**Osservazione n. 4 di Candela Giuseppe al seguente progetto:
PARCO EOLICO SAN PAOLO DI CIVITATE (FG) DELLA POTENZA COMPLESSIVA DI 42 MW**

PARCO EOLICO SAN PAOLO DI CIVITATE (FG) DELLA POTENZA COMPLESSIVA DI 42 MW

TESTO DELL' OSSERVAZIONE

TAV 1.1 Zoning del territorio comunale scala 1:25.000

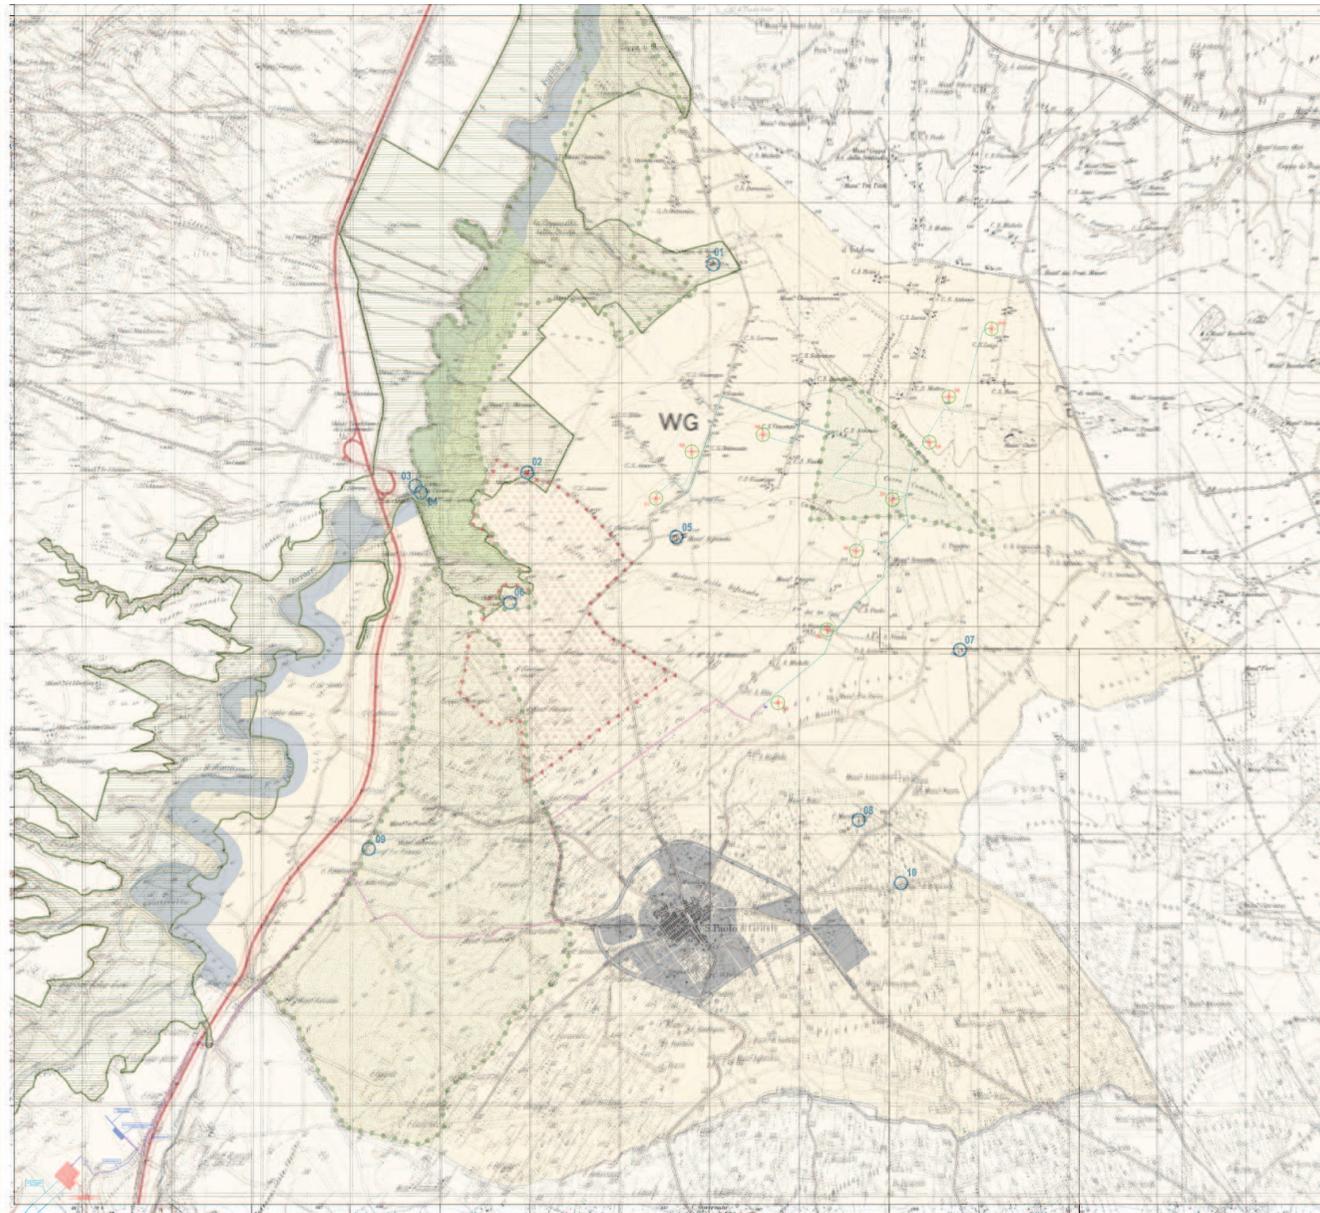
Da un attento esame del suddetto Allegato 4 si può invece affermare che altre opere d'impianto interferiscono con aree soggetto a vincolo idrogeologico. In particolare si evidenzia come l'aerogeneratore WTG A7 ricade interamente in area vincolata. La questione è tanto più evidente se si confronta la planimetria estratta dalla Variante al PRG Comunale vigente (Tav 1.1 Zoning del territorio comunale) sovrapposta alla planimetria dell'impianto di progetto (Tav. 3 – Localizzazione Territoriale) (si veda l' Allegato 3 alla presente). La regolamentazione urbanistica comunale, non considerata dal SIA, a dispetto di quanto previsto nel PPTR, è molto più restrittiva riguardo alle opere consentite nelle aree sottoposte a vincolo idrogeologico, infatti l'art. 68 delle Norme Tecniche di Esecuzione della Variante al PRG vigente stabilisce che *"in tali aree è fatto divieto di qualsivoglia edificazione"*. Si desume pertanto che la costruzione dell'aerogeneratore WTG A7, nel luogo indicato in progetto, non potrà essere consentita. Non si comprende inoltre perché nel SIA si

afferma che il tratto di cavidotto interrato MT di interconnessione della WTG A3 alla WTG A7, è coincidente con la pista di collegamento tra le WTG A8 e la WTG A7. In realtà gran parte del suddetto cavidotto interrato MT di interconnessione della WTG A3 alla WTG A7 non percorre neppure strade esistenti ma tratti di confine in terra battuta (sterrati) tra fondi privati. Pertanto non è condivisibile la tesi secondo la quale "per la modalità di messa in opera del cavidotto, interrato lungo la viabilità esistente, sarà garantito il puntuale ripristino dello stato dei luoghi e non sarà apportata alcuna alterazione all'integrità ed attuale stato dei luoghi".

Si precisa, infine che la strada interpodereale esistente che dalla WTG n.A10 porta all'incrocio tra la Strada vicinale Serracapriola - Apricena e la Strada Vicinale Titolone, non è asfaltata ma sterrata.

Per quanto sopra riportato si chiede la delocalizzazione dell'impianto eolico di progetto.
